**STRUTTURA COMPLESSA
DIPARTIMENTO TERRITORIALE PIEMONTE SUD EST**

CONTRIBUTO TECNICO V.I.A.

G07_2025_01037-001

OGGETTO: Discarica per rifiuti non pericolosi in loc. La Bolla - Frazione Spinetta Marengo

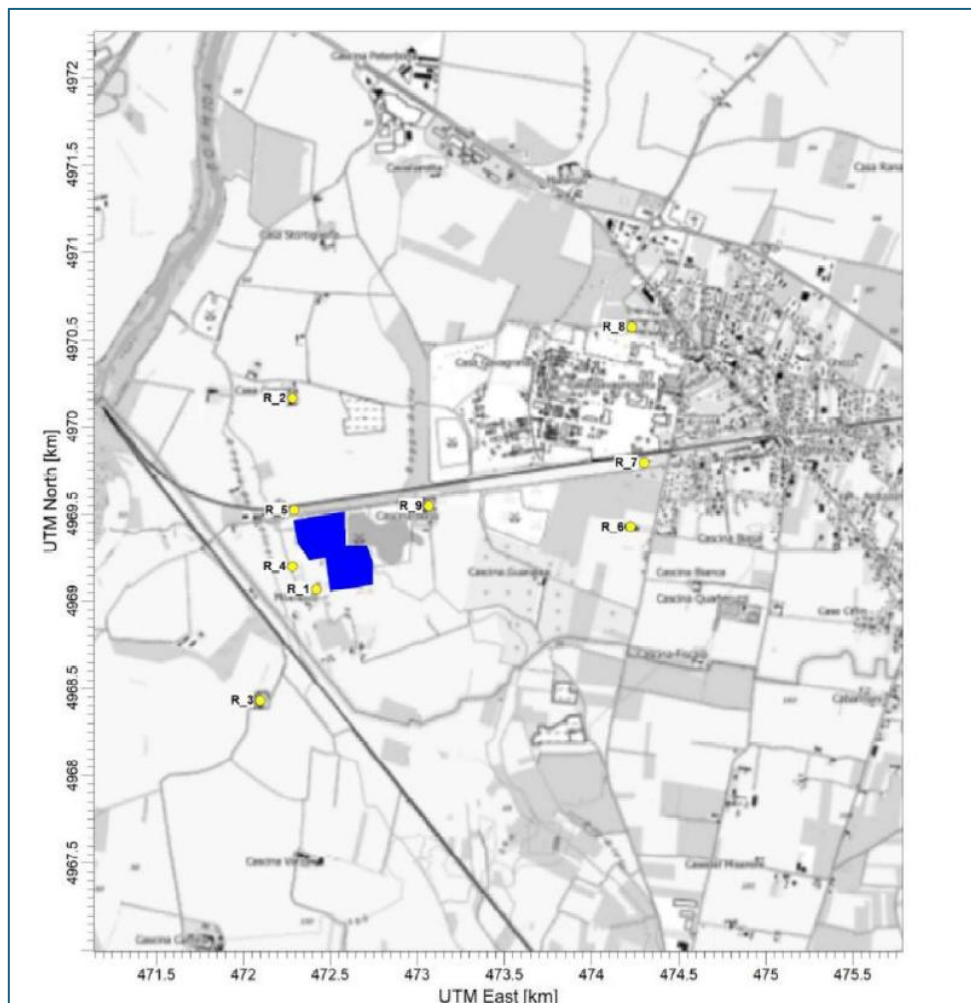
Conformemente alla normativa sono state riportate le caratteristiche della griglia di calcolo (Il dominio meteorologico è stato impostato pari a 40x40km con passo griglia 0,5 Km, centrato sulla sorgente).

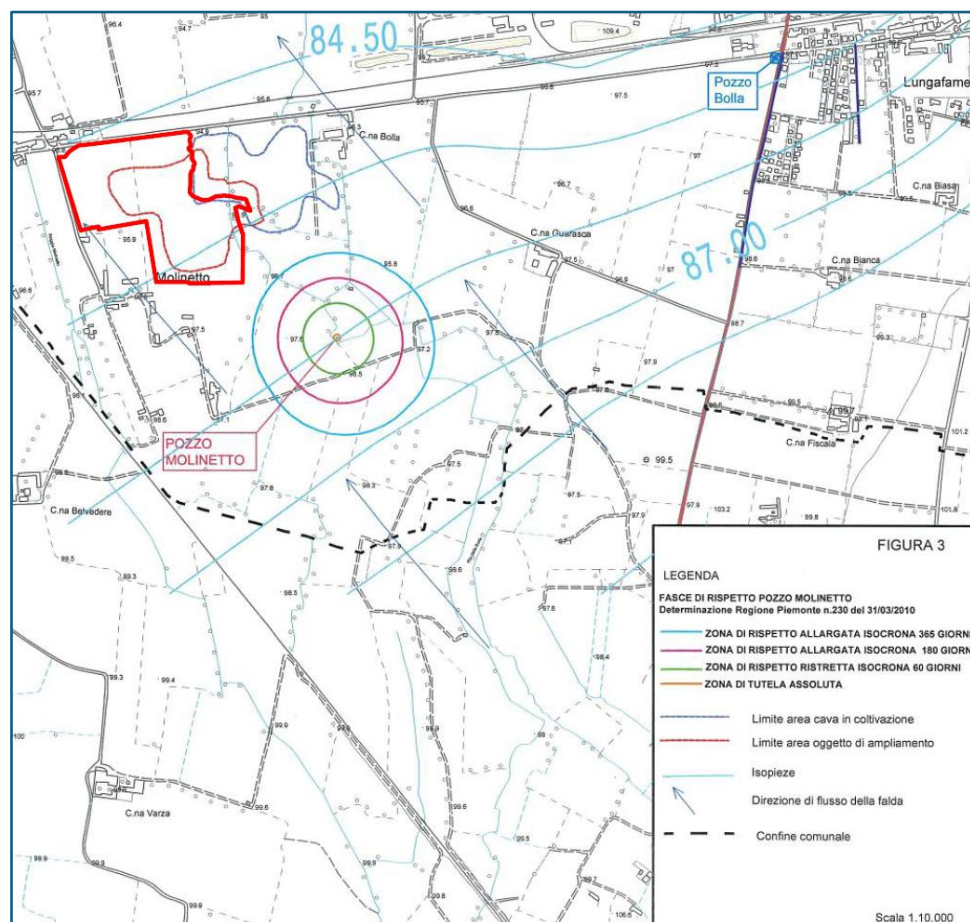
Le misure acquisite nel dicembre 2019, ben superiori agli innalzamenti rilevati a seguito dei numerosi eventi idrologici verificatisi a partire almeno dagli Anni Novanta, possono essere assunte quale indicatore rappresentativo del massimo innalzamento della falda atteso in corrispondenza del sito. Sul lato sud dell'area della Cava, in posizione di monte idrogeologico, il piezometro P1 ha

rilevato **90,50 m slm**, mentre al margine nord limitrofo alla Strada Bolla (in posizione di valle idrogeologico), P2 e P3 hanno individuato, rispettivamente, i livelli di **89,77 e 89,55 m slm**.

In conclusione, la quota minima a partire dalla quale sarà realizzata la costruzione del fondo è 92,5 metri slm (almeno due metri al di sopra della quota di massima escursione della falda).
